**PYTANIA I ODPOWIEDZI DO REGULAMINU KONKURSU NA OPRACOWANIE KONCEPCJI PROGRAMOWO -
PRZESTRZENNEJ ZAGOSPODAROWANIA ALEI PAPIEŻA JANA PAWŁA II I ZABUDOWY KWARTAŁÓW PRZYLEGLYCH
W REJONIE PLACU LOTNIKÓW I PLACU ŻOŁNIERZA POLSKIEGO
W SZCZECINIE**

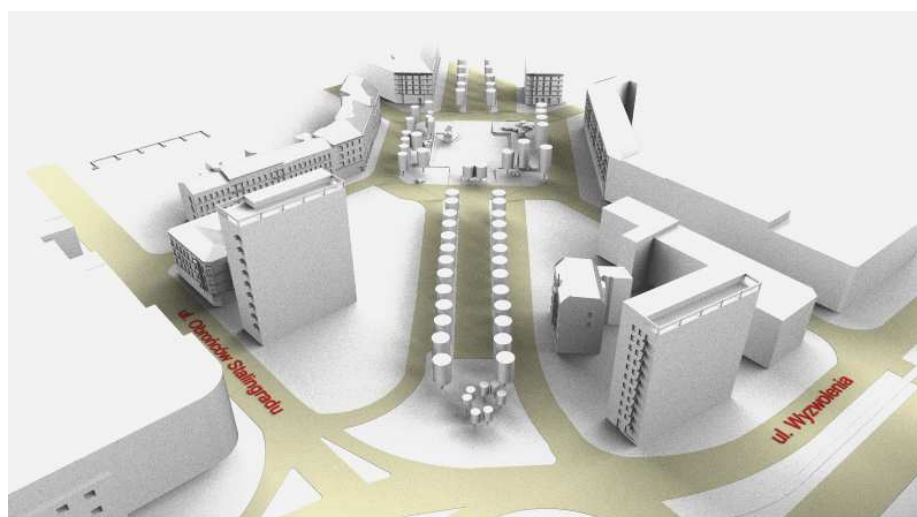
3. W pliku 'Materiały pomocnicze do pobrania' jest jakiś błąd uniemożliwiający odczytanie części dokumentacji - proszę o sprawdzenie i ponowne umieszczenie pliku na serwerze. Błędy pojawiają się w plikach: Materiały pomocnicze do pobrania / 02) Inwentaryzacja architektoniczna pierzei kwartałów zabudowy przy Al. Jana Pawła II w Szczecinie.

Nie należy otwierać pliku zip bezpośrednio ze strony internetowej tylko zapisać plik na komputerze np. na pulpicie, a następnie wypakować (prawy przycisk myszy -> extract here) i dopiero ten rozpakowany plik otworzyć.
